Réf. CRMS : AA/AH/UCL20067_696_PUN_Waterloo_826-830-830A

Objet : UCCLE. Chaussée de Waterloo, 826-830-830A. Ancienne auberge « Le Dikkenek ». Demande de permis unique portant sur la rénovation complète du bâtiment et sa division en deux unités d'habitation.

Avis conforme de la CRMS

Plans du projet, joints à la demande

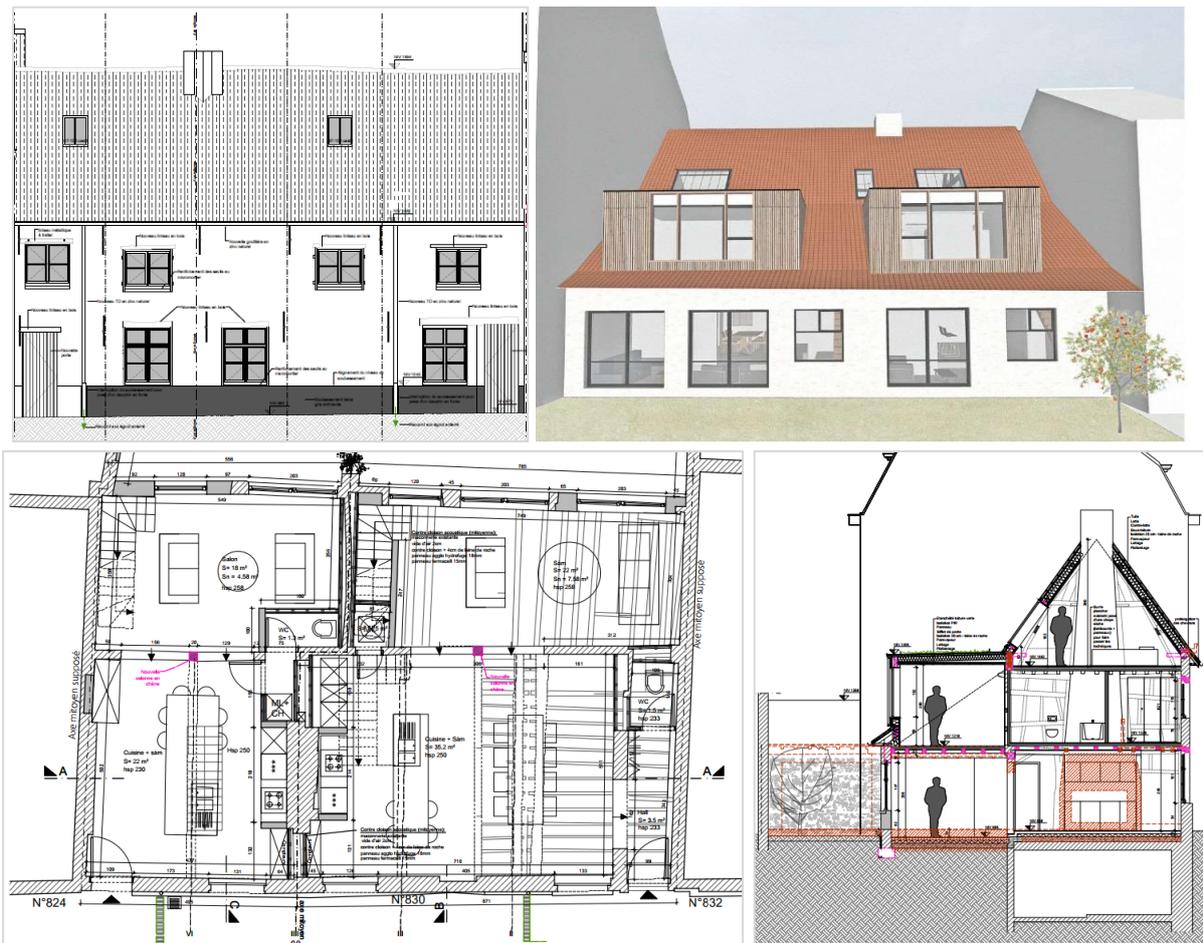
Comme déjà évoqué dans son avis de principe, la CRMS estime que le programme et la manière de l'intégrer au bâti s'adaptent de façon adéquate aux caractéristiques patrimoniales du bien. Perçu depuis la rue, le projet respecte l'expression rurale de l'ancienne ferme tandis qu'à l'intérieur, les structures et pans de bois restent en grande partie préservés. L'augmentation de volume de l'appentis B, l'expression de la façade arrière et le réaménagement intérieur se justifient par le programme et n'appellent pas de remarques d'ordre patrimonial.

La CRMS rend donc un avis conforme favorable sur la demande sous conditions de revoir les travaux de stabilité dans une logique de conservation maximale du bâti ancien, d'affiner les dessins et de définir la teinte des menuiseries en façade avant ainsi que d'adapter le cahier des charges en fonction des remarques formulées ci-après.

Extrait de la note de stabilité jointe à la demande : interventions prévues au niveau des fondations et du rez-de-chaussée

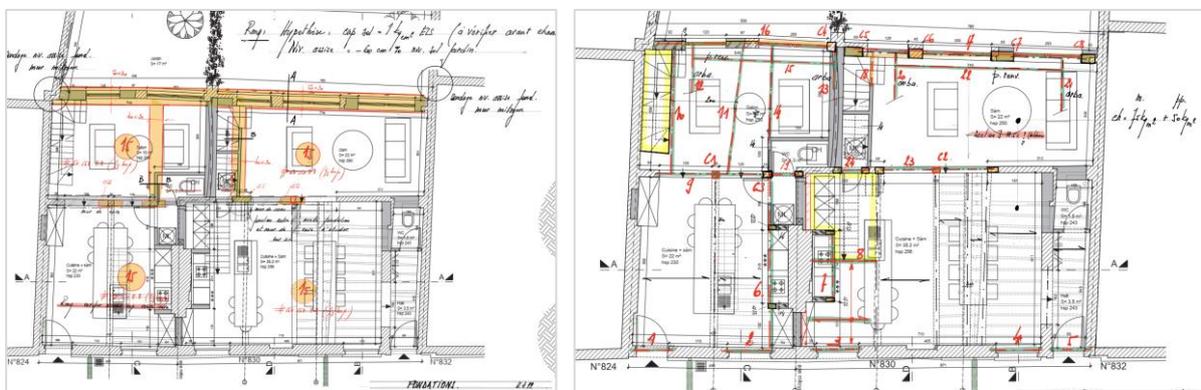
Selon la note de stabilité jointe à la demande, les structures seraient renforcées par des éléments en béton. Les fondations du volume B seraient reprises en sous-œuvre par des semelles en béton. **La CRMS rend un avis défavorable sur ce type de travaux entraînant la démolition / reconstruction quasi totale des murs gouttereaux des volumes A et B, et demande de revoir le parti d'intervention en faveur d'un mode constructif plus traditionnel.**

qui dépasse de loin les façade avant et toiture inscrites sur la liste de sauvegarde. Afin de préserver la cohérence d'ensemble des structures anciennes au vu de leur valeur patrimoniale, la Commission demande d'opter pour des systèmes de renfort traditionnels : ancrages muraux pour les façades anciennes et ancrages forés au niveau des fondations. Si cela s'impose, en raison de l'augmentation des charges, certaines structures pourraient être doublées par des éléments métalliques pour autant qu'elles restent indépendantes des structures existantes. De manière générale, les poutres ceintures, colonnes ou achelets en béton sont à éviter, excepté éventuellement au pied de toiture.

Le projet devra être revu en ce sens et les nouveaux plans de stabilité devront être présentés à la DPC pour accord préalable.
